# Утренний разбор ГД «ООО С 7 ИНЖИНИРИНГ»

## Доклад ЗГД по качеству

Разбор ООО «С 7 ИНЖИНИРИНГ»

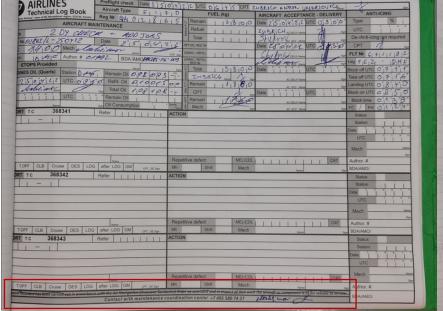
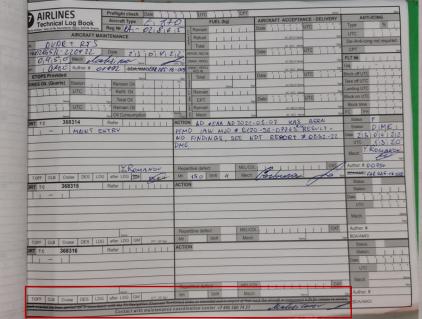
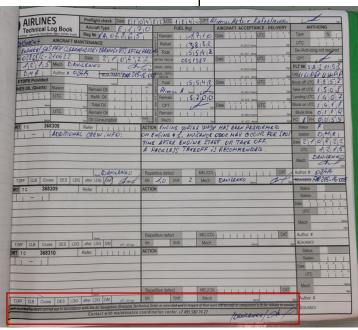
Nº	Нарушения, выявленные инженерами ОКК	Замечание предъявлено (подразделение / цех, смена)
2.	Embraer E170 RA-02865 (a/к S7 Airlines). В ходе проверки бортового журнала TLB выявлено неправильное оформление нижнего блока, отсутствие записи "Aircraft CRS" и подписи ИТП на используемой странице при	Информация передана в ОКК
	оформлении CRS: 1) 25.04.2022 WPSS 02865/L-250422 – DME 3) 21.04.2022 WPSS 02865/L-210422 – DME	ДМЕ
	2) 23.04.2022 WPSS 02865/L-220422 – DME	
	Данное несоответствие является нарушением пункта 3 информационного листа ПЛГ №112 R1.	
	Замечание передано на устранение. Внесено в QP.	
	Инженер ОКК Гавенко П.В.	
AIRLINES Technical Log Book Aircraft Type Ai
